改善箇所説明図

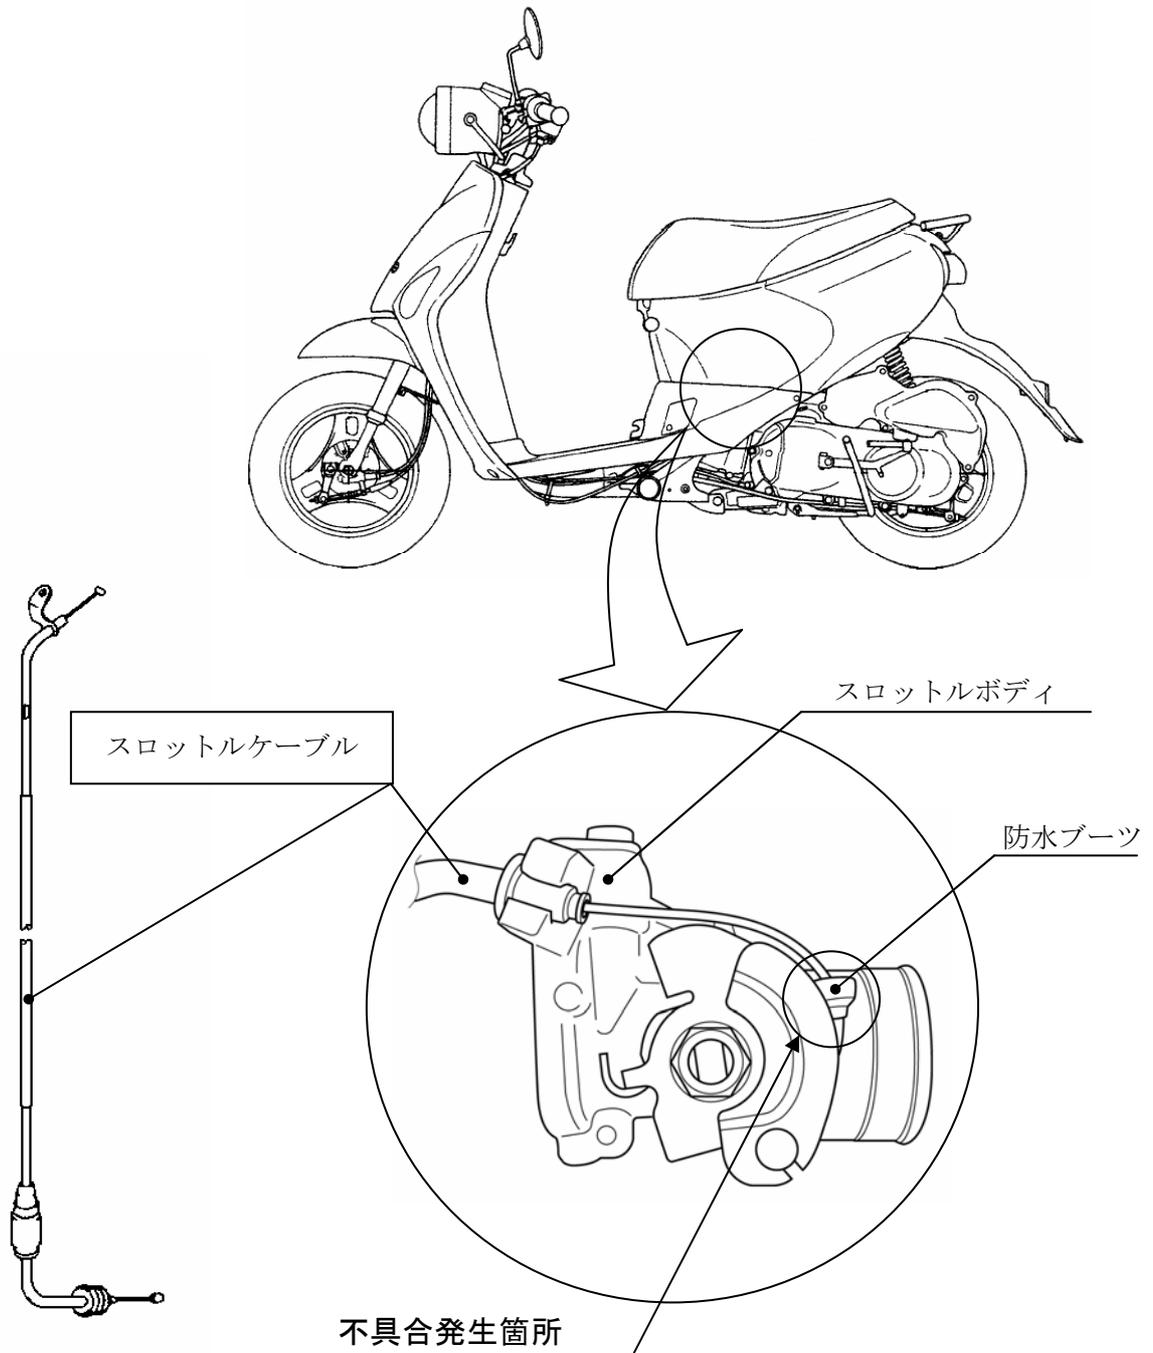
スロットルケーブルの組付け作業が不適切なため、スロットルボディ側の固定金具に装着されている防水ブーツが適切に装着されていないものがある。そのため、スロットル操作を繰り返すと、当該ブーツがスロットルボディのケーブル巻き取り部に噛み込み、最悪の場合、スロットルケーブルが戻らず、エンジン回転数が下がらなくなるおそれがある。

全車両、スロットルケーブルのスロットルボディ側ブーツの組み付け状態を確認し、外れているものはスロットルケーブルを良品に交換する。

識別：白色のシールを車わく（車台番号打刻位置付近）に貼り付ける。
